リニア中央新幹線整備の環境影響に関する JR東海との「対話を要する事項」について

2024年2月5日

静岡県

1 (1) 田代ダム取水抑制案(取水抑制できない状態が継続する場合)

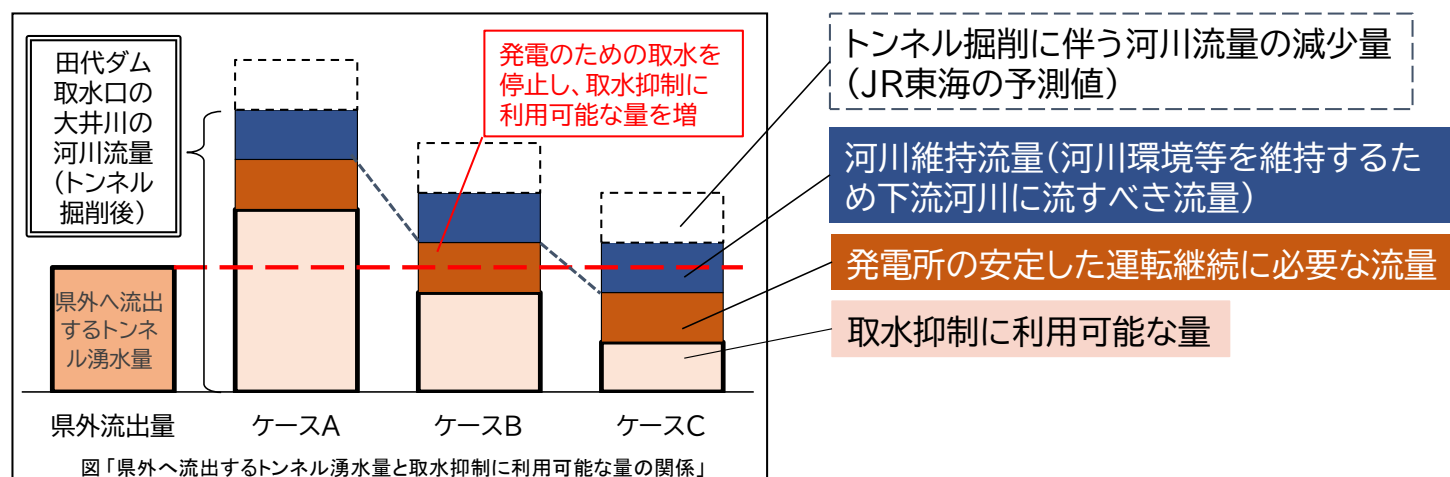
A(問題なし)	取水抑制に利用可能な量 > 県外に流出するトンネル湧水量
B (大井川の取水を停止し発電を停止することが必要)	(前提)発電のための取水を停止し、取水抑制に利用可能な量を増 取水抑制に利用可能な量 > 県外に流出するトンネル湧水量
C (取水抑制量が不足する場合)	取水抑制に利用可能な量 < 県外に流出するトンネル湧水量 発電のための取水を停止しても県外流出量と同量を取水抑制できない ⇒1週目において取水抑制量が県外流出量に対して不足する場合、3週目以降に不足分を加味することが示されたが、 <u>不足する状態が継続する場合の対応などについて対話が必要</u>

リスクマトリクス

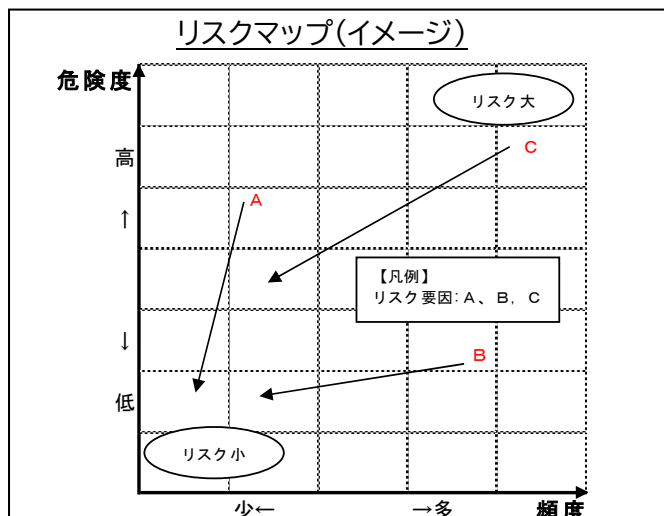
- ・ JR東海は、**リスクマトリクス**や**リスクマップ**を用いてリスクを整理していくと説明している(令和元年9月「地質構造・水資源専門部会」「生物多様性専門部会」合同会議)。
- ・ 現時点で、リスクマトリクスやリスクマップを用いた整理は十分でない。

2 沢の流量変化

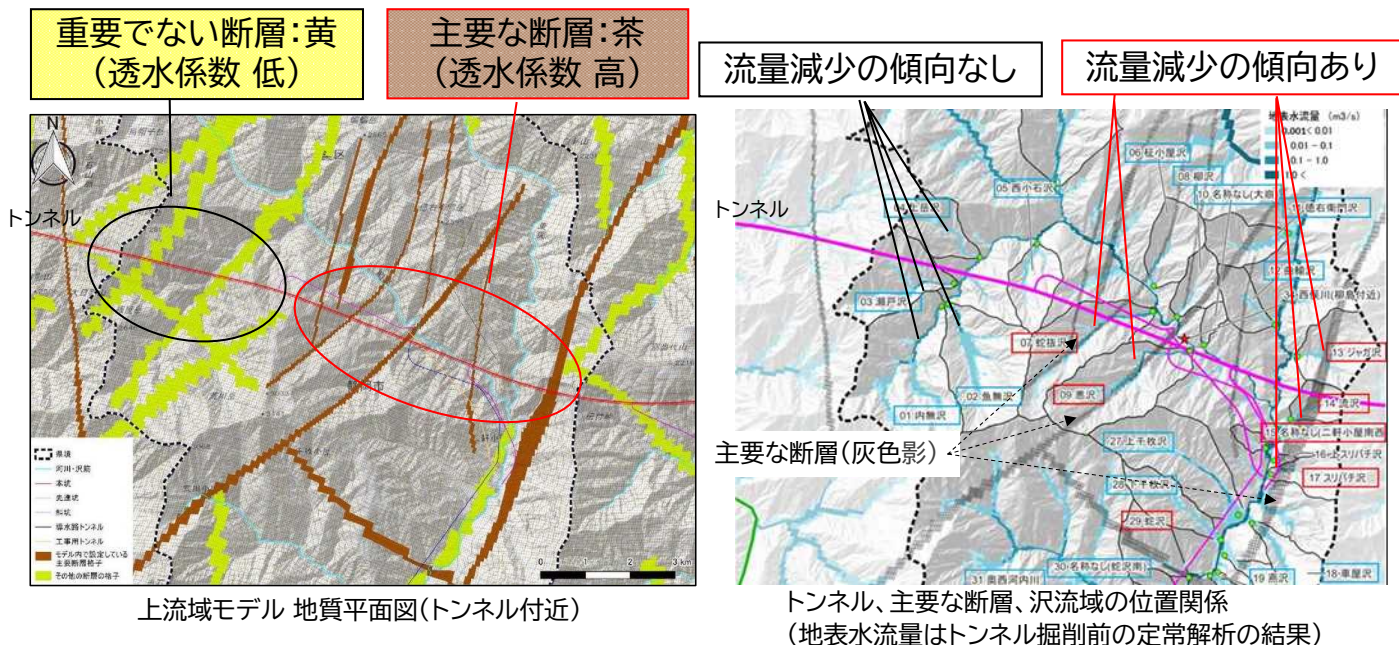
- (1) ボーリング調査の実測データを用いた再解析(上流域モデル見直しを含む)
- (2) 上流域モデル(GETFLOWS)により解析できない沢の源流部などの流量変化の予測
- (3) 「重要でない断層」と「主要な断層」の区分の科学的根拠
- (4) 地下水(トンネル湧水)の水量・水質・湧水量や地下水位の観測
- (5) モニタリング(トンネル湧水・沢の流量)の具体的な手法(沢の物理的環境に応じた生息・生育地のセグメント設定等)
- (6) 突発的な事態への対策(リスク管理)

5 大井川本流の水質・水温の変化による底生生物等への影響

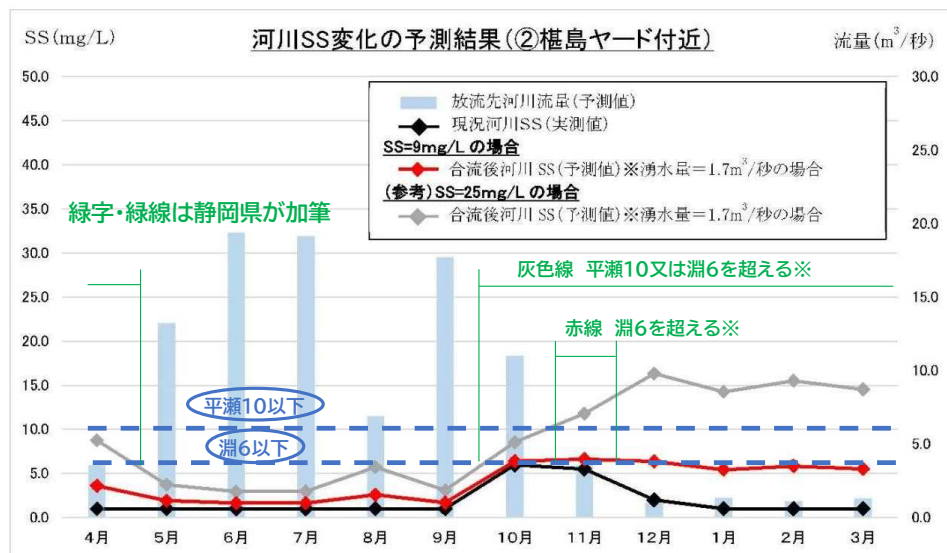
- (1) **水の濁り**について、底生動物の無被害濁度を超えない、**安全な管理基準値の設定**
- (2) 水温について、生物への影響が懸念されない、**安全な管理基準値の設定**
- (3) 底生生物等への影響の回避・低減措置と、その有効性の検証及び、仮に対応が不十分な場合の追加措置

工事期間中の河川の浮遊物質(SS)予測結果

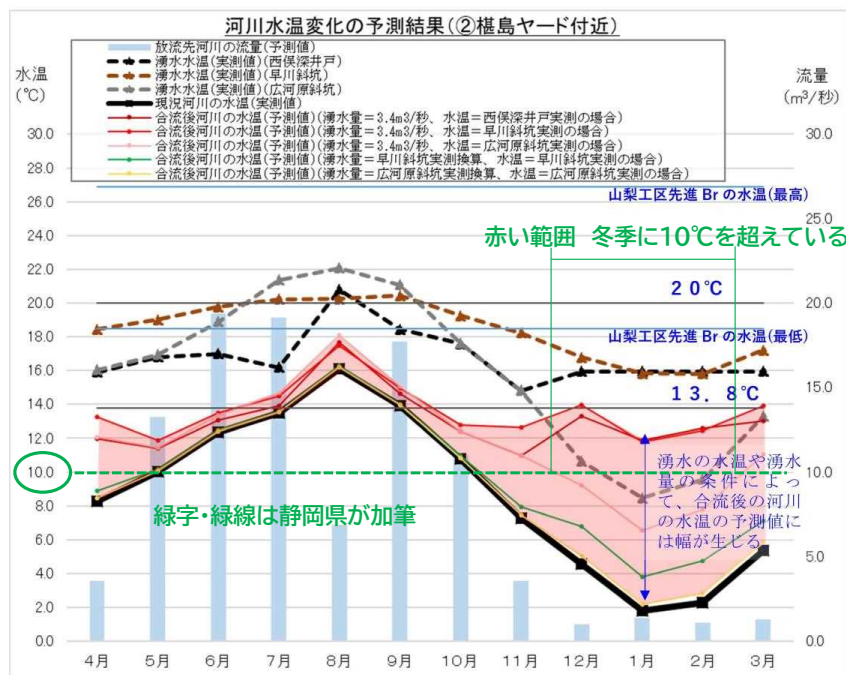
- ・ 国有識者会議では、「底生生物の**無被害濁度※**をすぎると被害率が急激に上昇する」旨が指摘されている。※無被害濁度(mg/L):早瀬20以下、平瀬では10以下、淵では6以下
- ・ JR東海が計画している管理基準値(SS)の25mg/Lで排出される場合、**底生動物の無被害濁度を超える値となる**ことが予測されている。
- ・ 現在の予測は、排水と河川水が完全に混合した場合であるが、すぐに混合せずに、SSが高い状態で流れていく可能性がある。

工事完了後の河川水温変化の予測結果

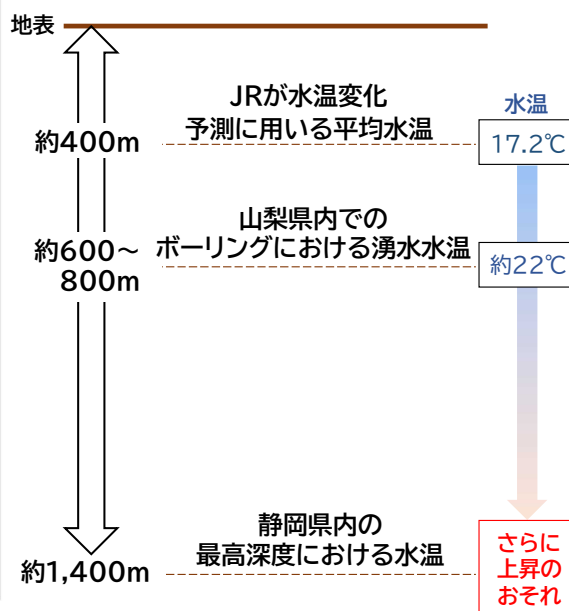
- ・ 国有識者会議では、「**冬季の水温が10℃近くになってしまうと、水生昆虫類や無脊椎動物に対する影響が懸念される**」旨が指摘されている
- ・ JR東海が実施した予測では、**河川水温の予測値が10℃を超えている**。
- ・ また、水温変化の予測に用いるトンネル湧水の平均水温を17.2℃(地下約400m実測値)としているが、山梨県内での高速長尺先進ボーリングにおける湧水の水温は約22℃(地下600~800m程度)となっている。
県内は最高深度地下1,400mで、トンネル湧水の温度が高くなり、更に河川水温が上がるおそれがある。

1 発生土置き場

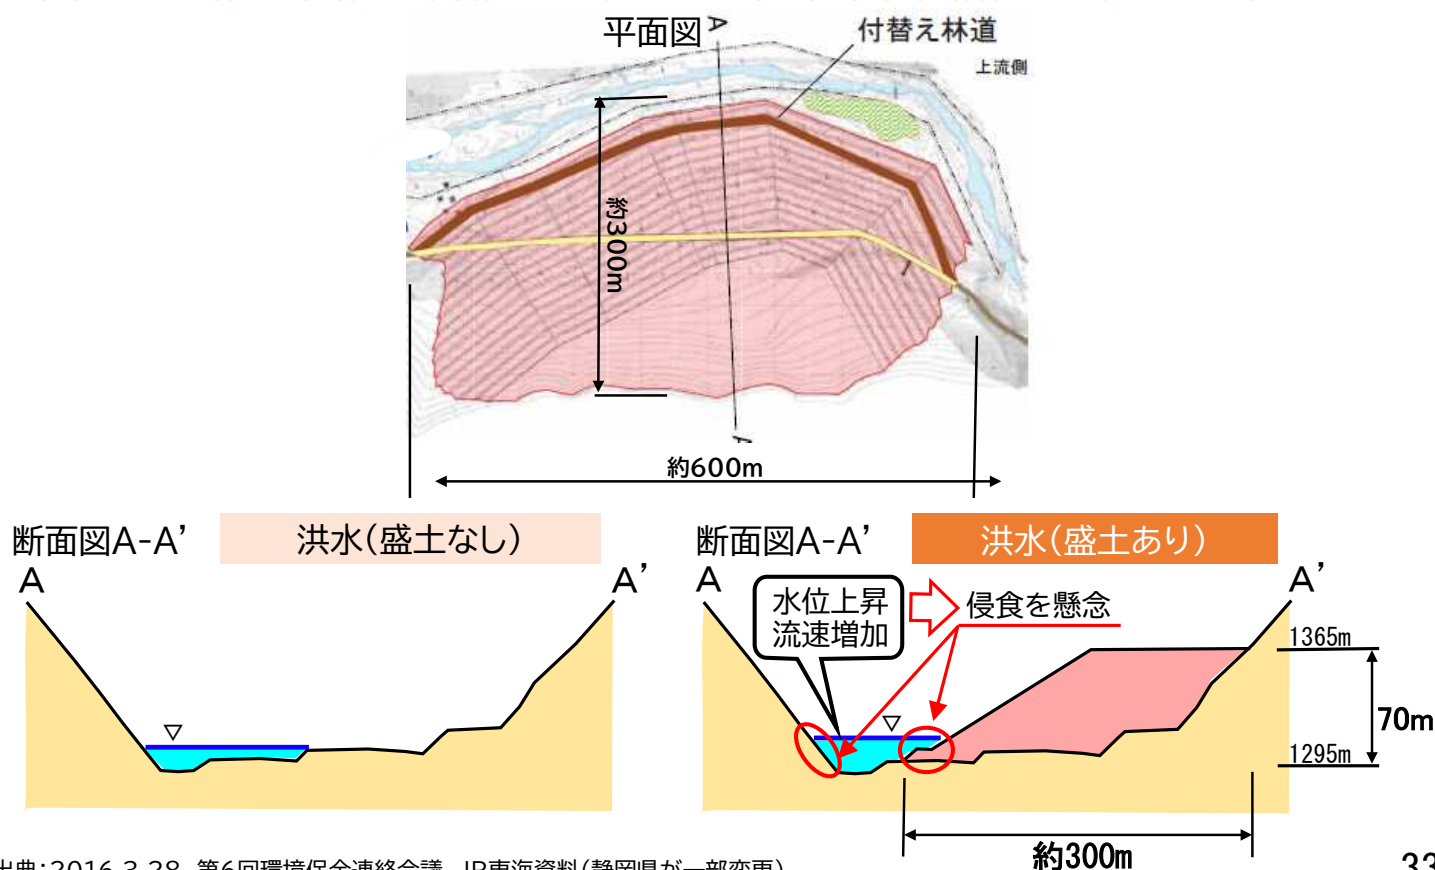
(1) 土石流、地すべり、深層崩壊等の大規模な土砂移動、濁水の流出、細かい粒子の底質への堆積などを想定し、生態系全体や景観への影響を考慮した対策

(2) 全ての発生土置き場についての詳細な計画(立地、設計、モニタリング等)

(4) ツバクロ発生土置き場について、以下の点を踏まえた、影響の予測・評価及びその対応

- ・**広域的な複合リスク**(土石流の同時多発の可能性等)
- ・対岸の河岸侵食による**斜面崩壊の発生リスク**
- ・**土石流の緩衝地帯としての機能低下**
- ・予測のシミュレーション条件

(5) 自然由来の重金属等を含む要対策土の処理

※ 現在のJR東海の計画(要対策土を藤島に盛土)は、条例上、認められない。

1 (4) ツバクロ発生土置き場(広域的な複合リスク)

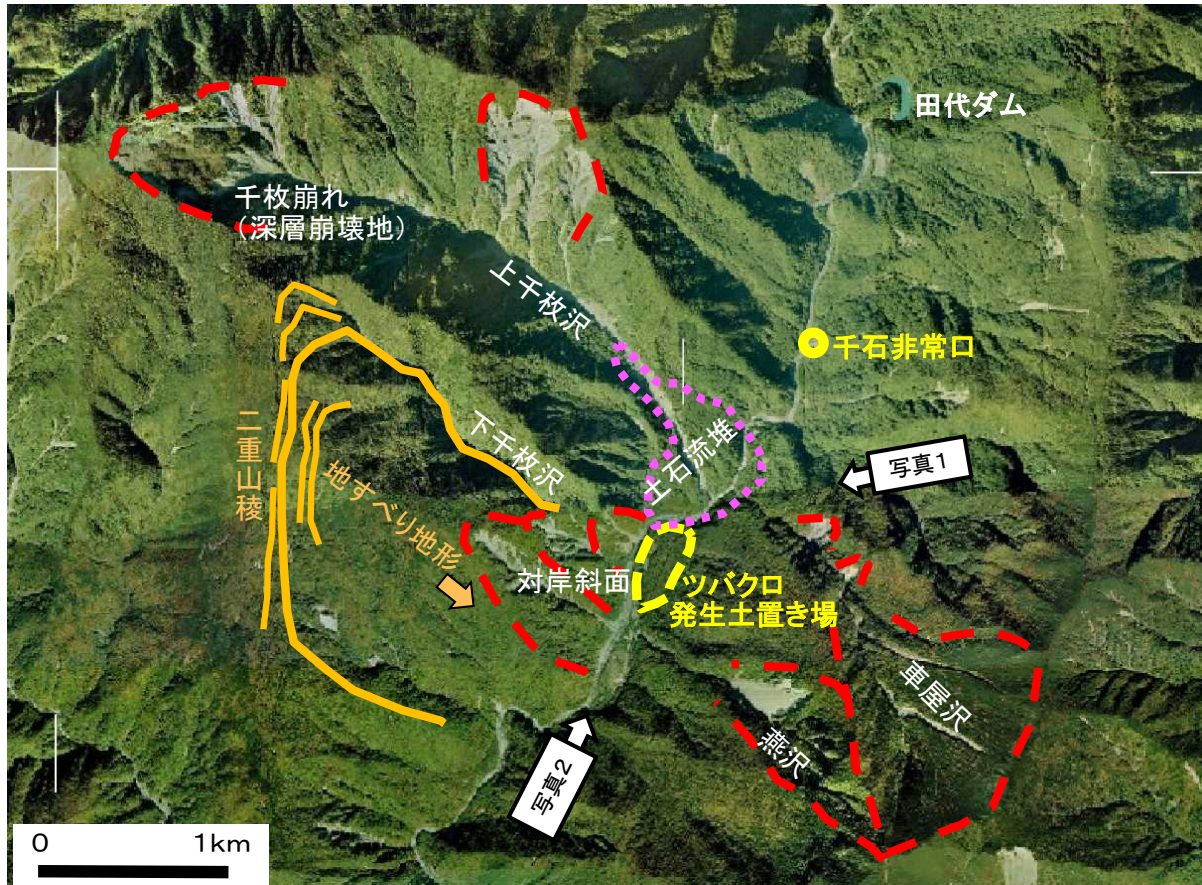
- ・ ツバクロ発生土置き場の位置選定や対策検討…南アルプスの崩れやすい地質構造を踏まえた上で、同時多発的な土石流等の広域的な複合リスクを想定した検討
